BEE-Stellungnahme

zum Entwurf des Szenariorahmens 2023 - 2037 der
Übertragungsnetzbetreiber, Version 2022

vom Januar 2022

Berlin, 14. Februar 2022

Abbildung 4-7: Karte der Volllaststunden in den Jahren 2030, 2040 und 2050 für Wind onshore

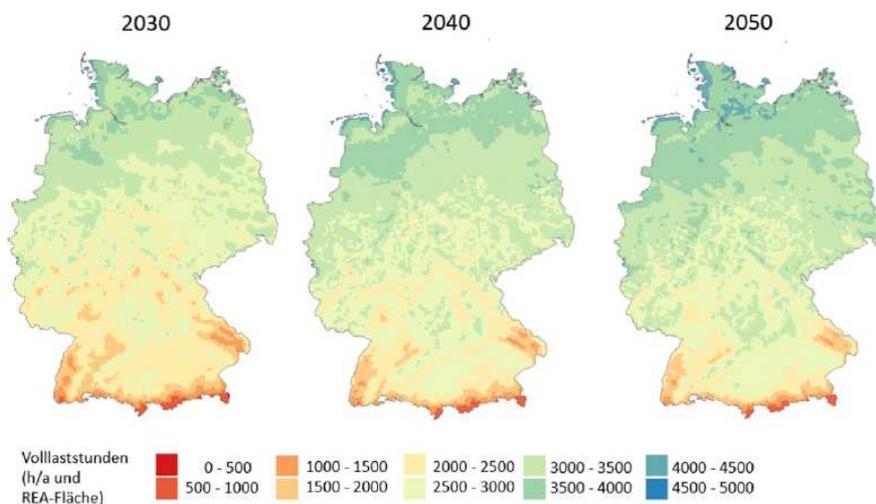
Der BEE hält die angenommenen VLS-Werte für zu niedrig. In der vom BEE in Auftrag gegebenen und von den Fraunhofer IEE und ISE durchgeführten Strommarktdesignstudie wurde dargelegt, dass selbst in Bayern und Baden-Württemberg **an vielen Standorten ein Windanlagenbetrieb mit mehr als 2.500 VLS möglich ist** (siehe Grafik unten).

Es wurden hier deutschlandweit VLS von 2.653 h/a für 2030, 2.770. h/a für 2040 und 2.851 h/a für 2050 angenommen.
